改善箇所説明図

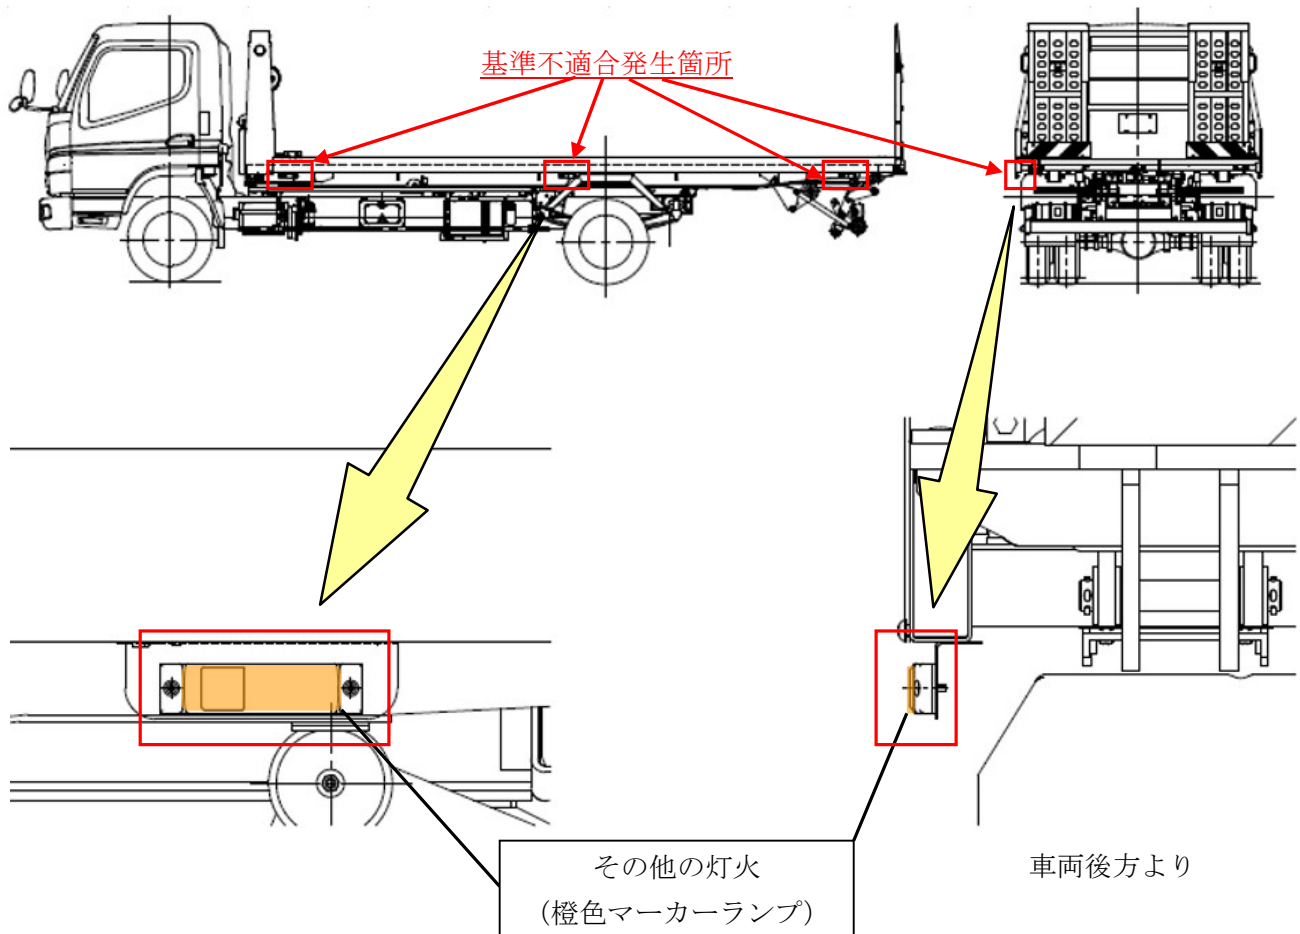
車両運搬車の灯火装置におけるその他の灯火（マーカーランプ）において、車両後方よりマーカーランプの橙色部が視認できるため、道路運送車両の保安基準の細目を定める告示第 62 条（その他の灯火等の制限）に適合しないおそれがある。

全車両、橙色のマーカーランプをその他の灯火に適合した黄色マーカーランプに交換する。

識別：マーカーランプの色で確認する。
